# Service manual

817A

## PHILIPS

# Service Information

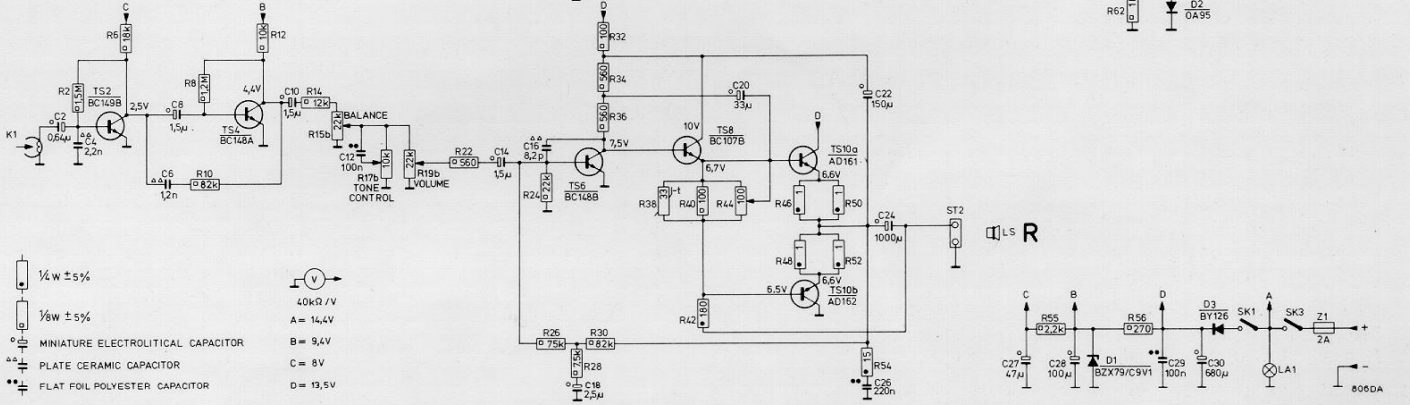
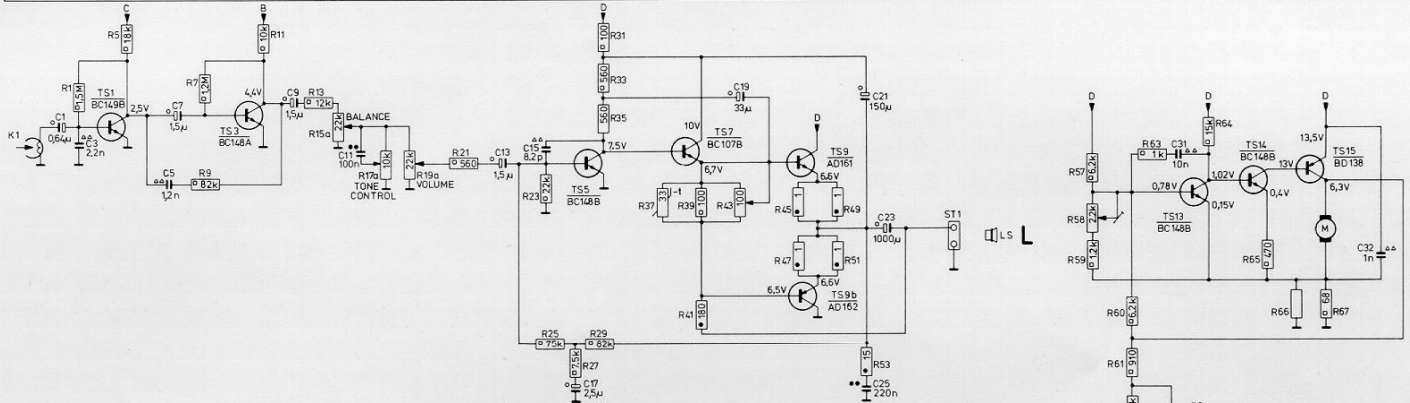
**ad. b**  
 A partir de la semana 150 han sido suprimidos las resistencias R3 y R4 en el preamplificador. En lugar de estos se han hecho conexiones según lo expuesto en las figuras dadas a continuación.  
 Además ha sido modificado el valor de R9 y R10 de 68 kΩ; número de código 4822 110 60156, en 82 kΩ; número de código: 4822 110 60158.  
**Motivo:** Mejoramiento de la característica de frecuencia.

**ad. c**  
 A partir de la semana 150 es añadido un condensador C32 al preamplificador (véase a la figura). Número de código de C32 - 1000 pF: 4822 122 30027.  
**Motivo:** Disminución de la posible formación de chasquidos de motor.

Fig. 1

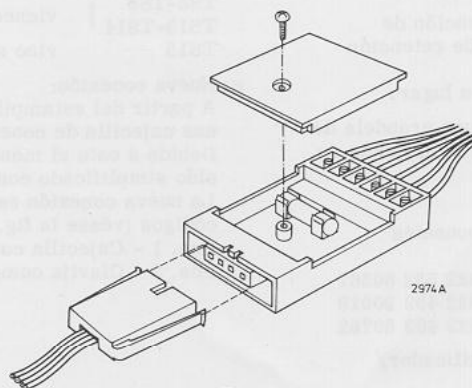
- a. Please correct in the section "Hints for repair":
- Fitting the toothed wheel 110 (Fig. 3 in service manual).
  - In fitting the toothed wheel 110, be sure that (1) the cam on this wheel points to the rear of the set when in OFF position, and (2) that the cam and the slider are exactly parallel to each other.

- b. On the pin 71 a clamping ring of 1.5 mm has been added. The code number of the clamping ring is: 4822 530 70121. Reason: Bracket 72 is now better held in place.

- c. On the shaft through the bracket assembly 67 a clamping ring of 2,3 mm has been added. The code number of the clamping ring is: 4822 530 70043. Reason: Bracket assembly 67 has been fixed in a more stable way.

Fig. 3

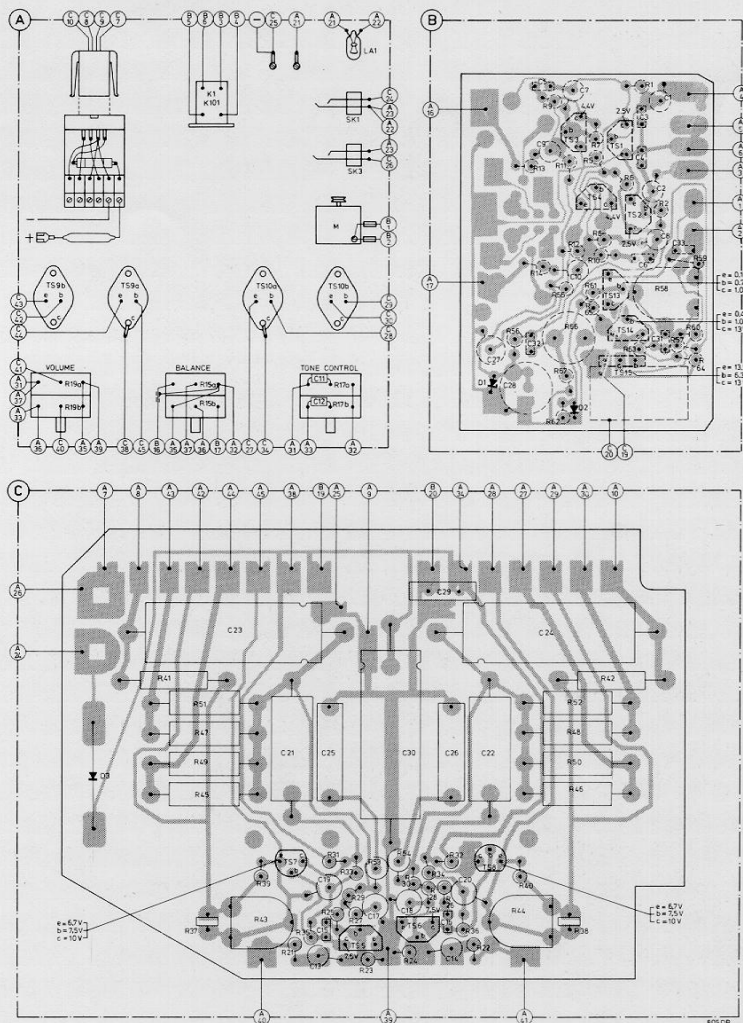
- e. Modified preamplifier/motor control unit  
In recorders marked from AH02/307 the connector on the p.c. board has been left out. Therefore, the wiring and the track of the preamplifier/motor control p.c. board has been modified.  
The new p.c. board is supplied under code number 4822 214 30297. This p.c. board may also be fitted in earlier versions than version AH02/307. Then the wiring must be adapted.  
The new wiring diagram is shown in Fig. 3.
